新竹縣政府工程查核代表照片表

工程名稱： 110 年新竹縣竹東鎮頭重里富榮公園通勤生活綠帶建置串連工程

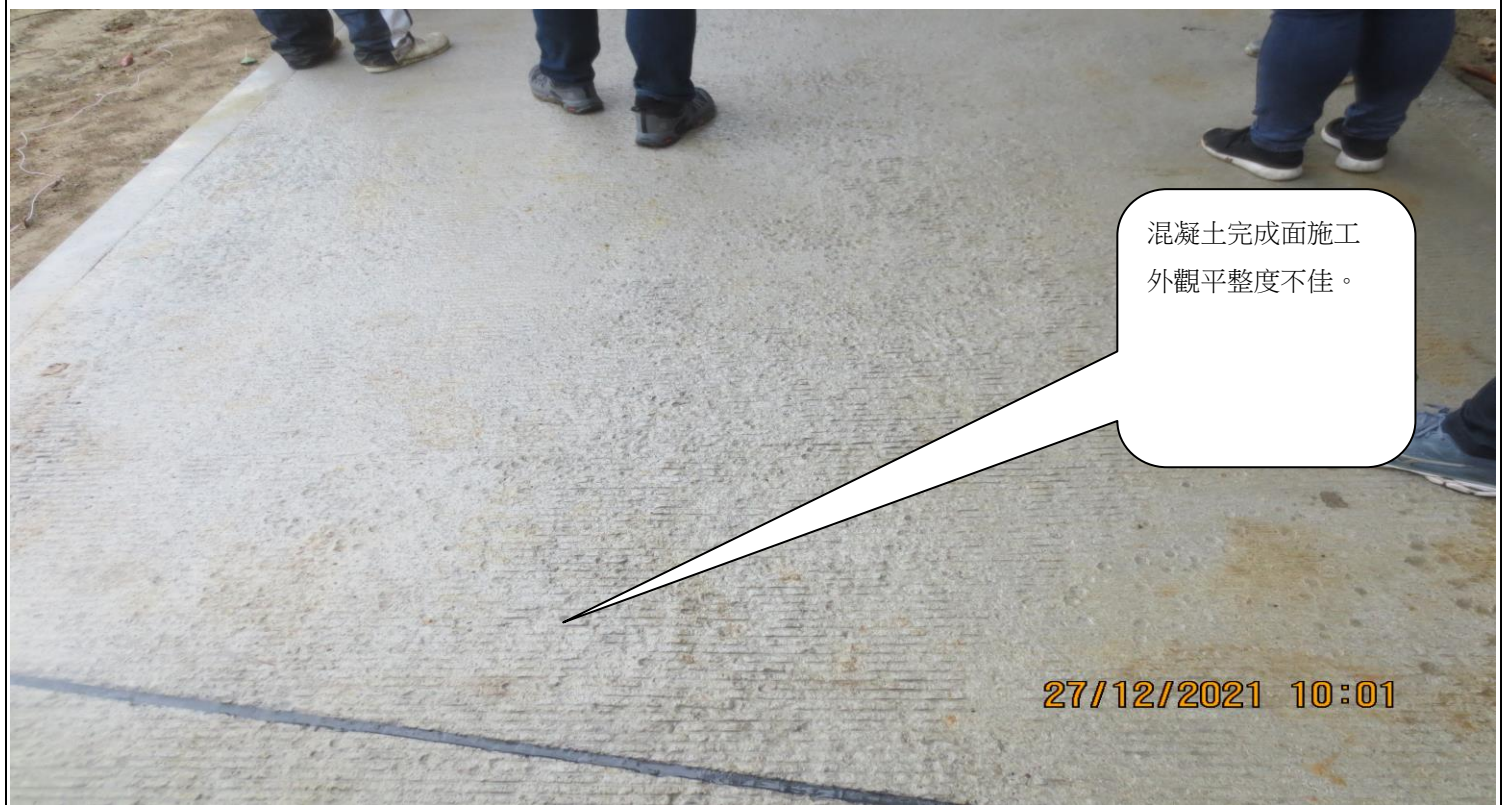
垃圾及廢棄物(施工棧板)未清理，影響環境。
